改善箇所説明図

基準不適合発生箇所

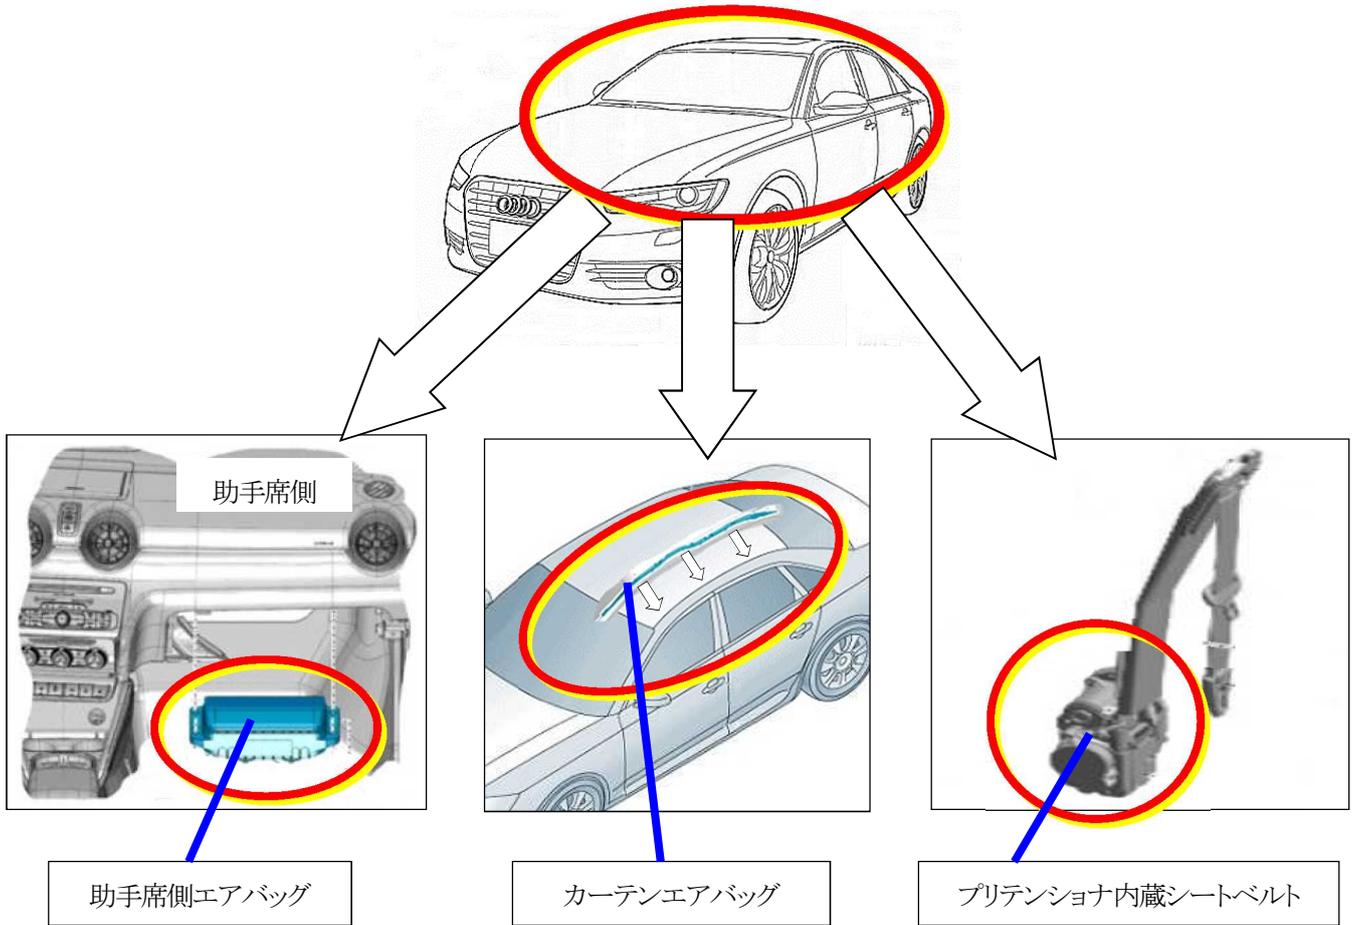
エアバッグのインフレーター（膨張装置）およびシートベルトプリテンショナーにおいて、製造管理が不適切なため、点火剤が設計通り調査されていないものがある。そのため、衝突時にエアバッグの展開およびシートベルトの弛みを巻き取ることができず、乗員が過度の傷害を負うおそれがある。

車両により不具合のあるエアバックおよびシートベルトの位置が異なるため、車両によって以下の改善措置をおこなう。

- ①助手席用エアバッグユニットを良品と交換する。
- ②左側カーテンエアバッグユニットを良品と交換する。
- ③左右もしくは、どちらか片側のプリテンショナー内蔵シートベルトを良品と交換する。

識別：車両識別プレートの下側に、赤色で直径5mm程度のマークを塗布する。
